平面図(3) 縮尺=1:500  
(M0棟~大木戸門系統)

更正

件名	令和3年度 新宿御苑通信管網等整備工事			
図面名称	平面図(3) (M0棟~大木戸門系統)			
所長	科長	担当	縮尺	図示
			R4年 3月31日	15-1
				16
新宿御苑管理事務所

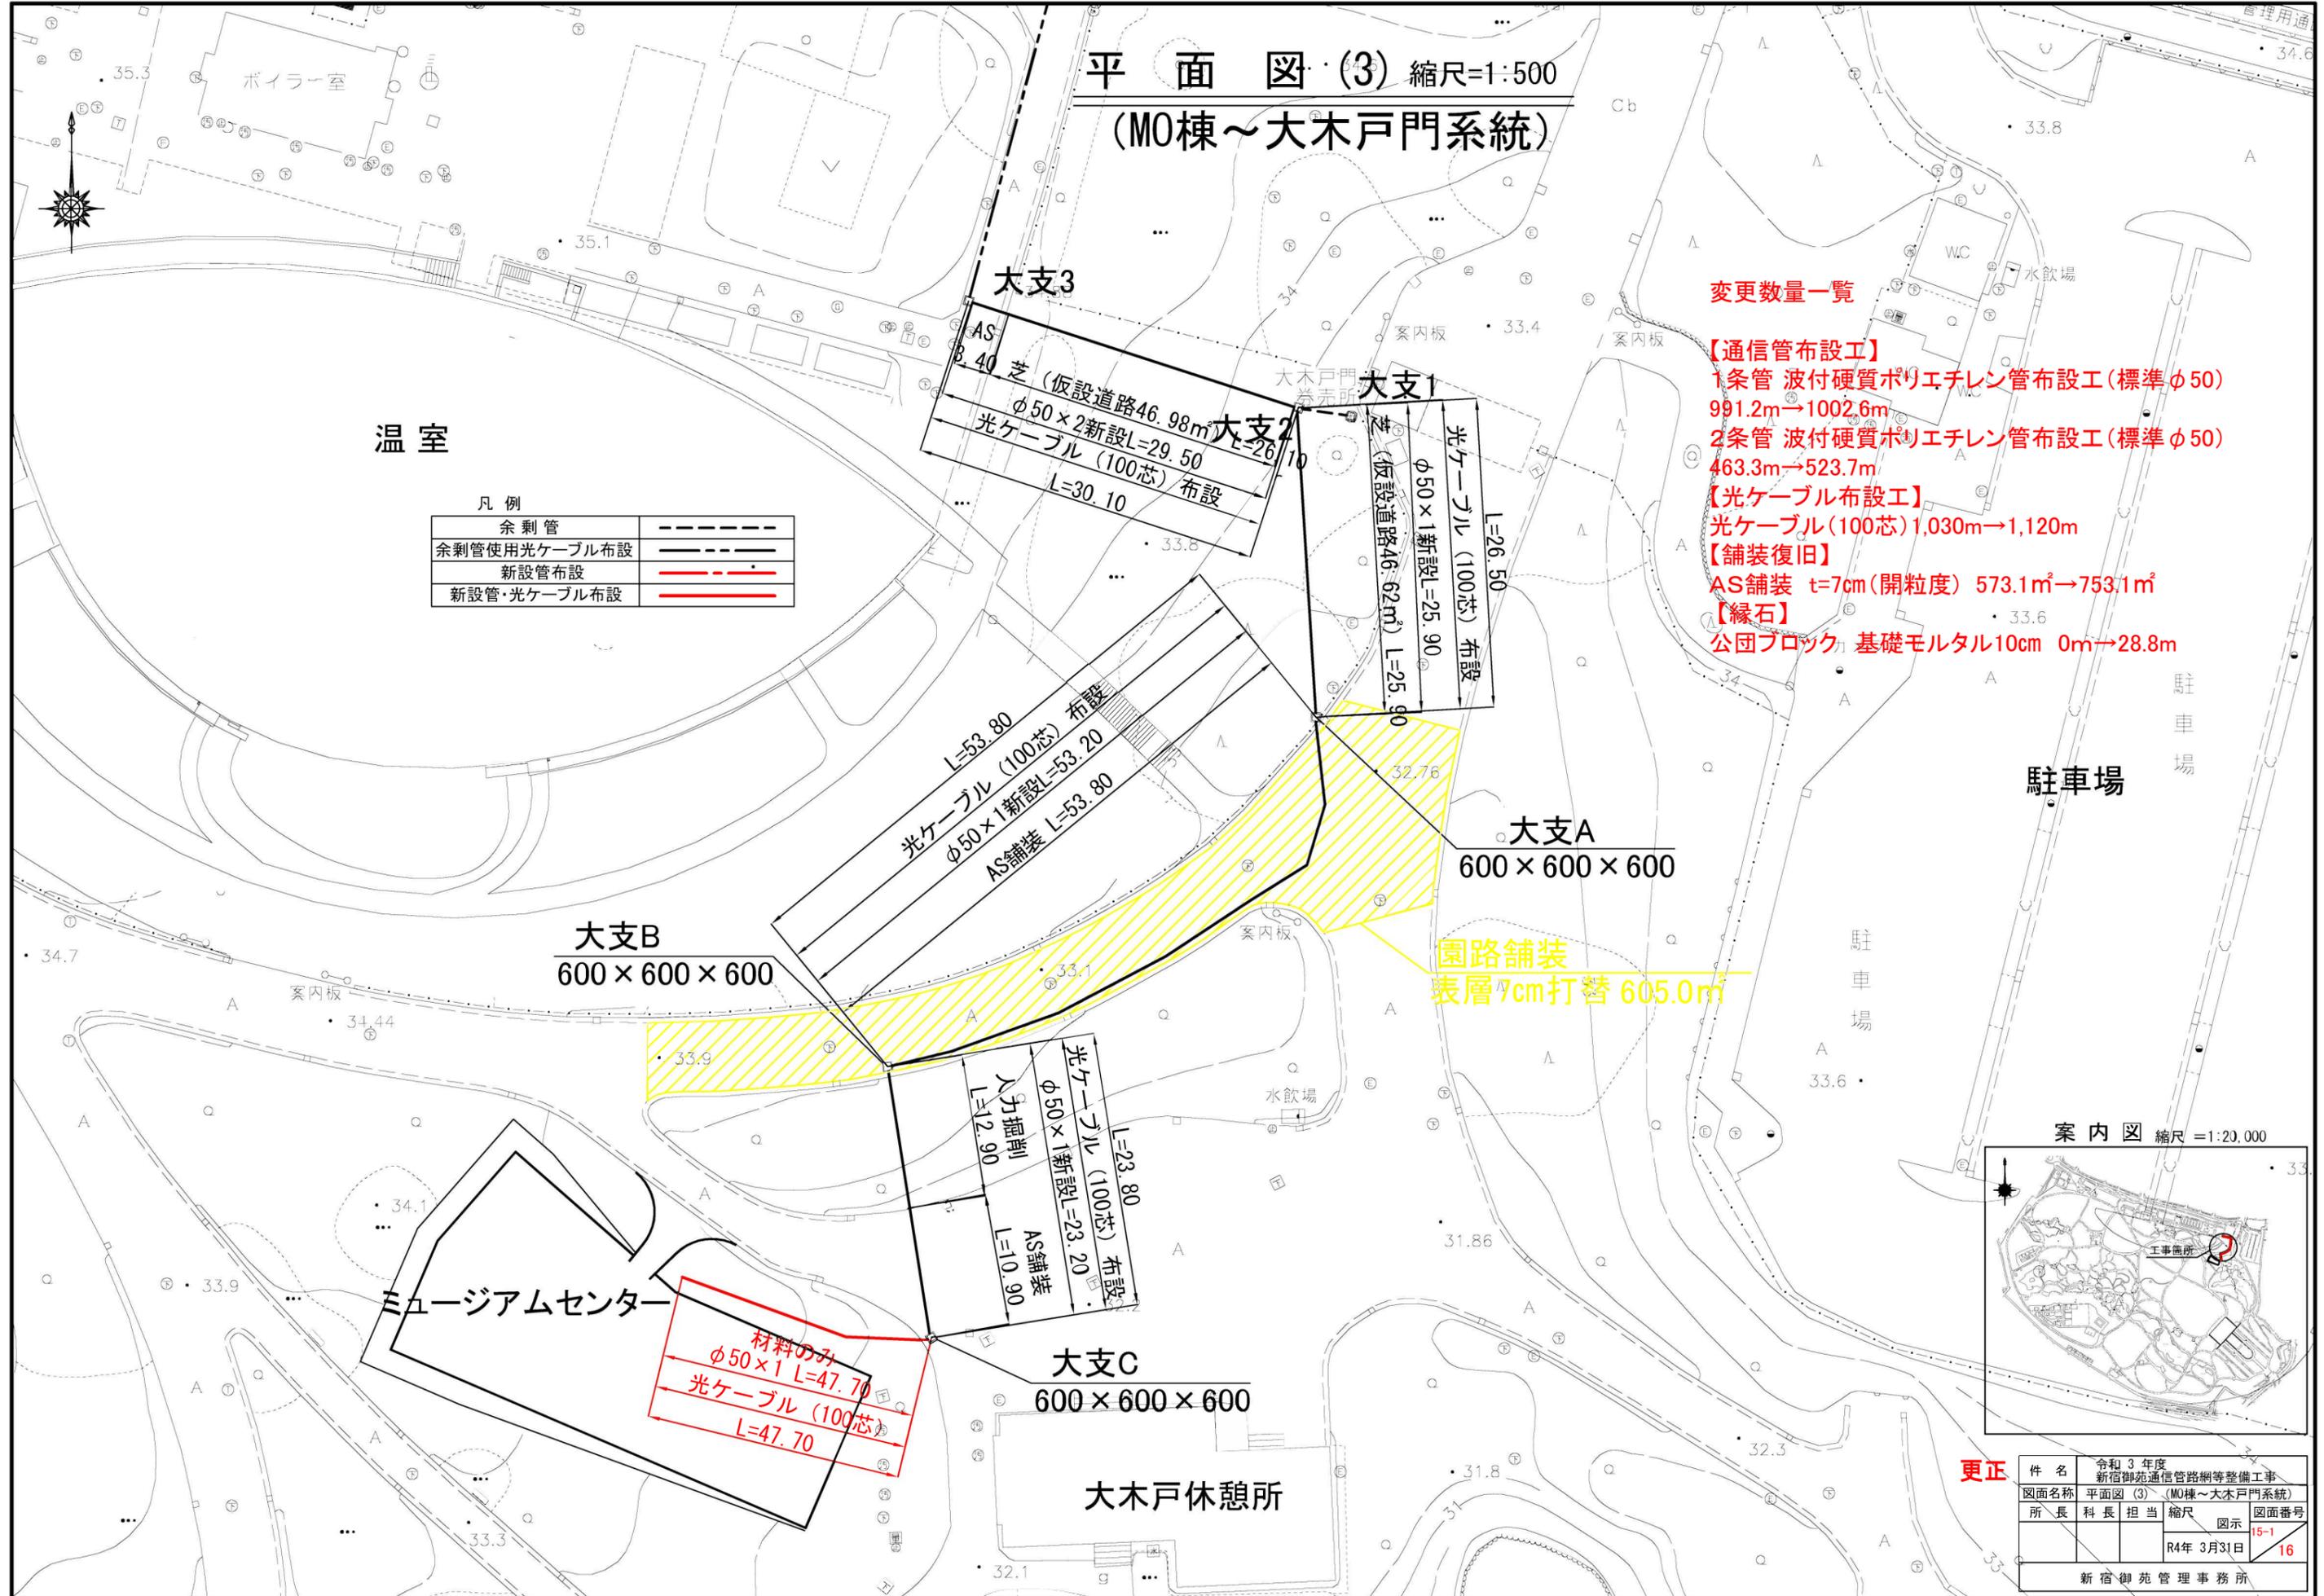
- 【通信管布設工】
- 1条管 波付硬質ポリエチレン管布設工(標準φ50) 991.2m→1002.6m
- 2条管 波付硬質ポリエチレン管布設工(標準φ50) 463.3m→523.7m
- 【光ケーブル布設工】
- 光ケーブル(100芯) 1,030m→1,120m
- 【舗装復旧】
- AS舗装 t=7cm(開粒度) 573.1㎡→753.1㎡
- 【縁石】
- 公団ブロック 基礎モルタル10cm 0m→28.8m
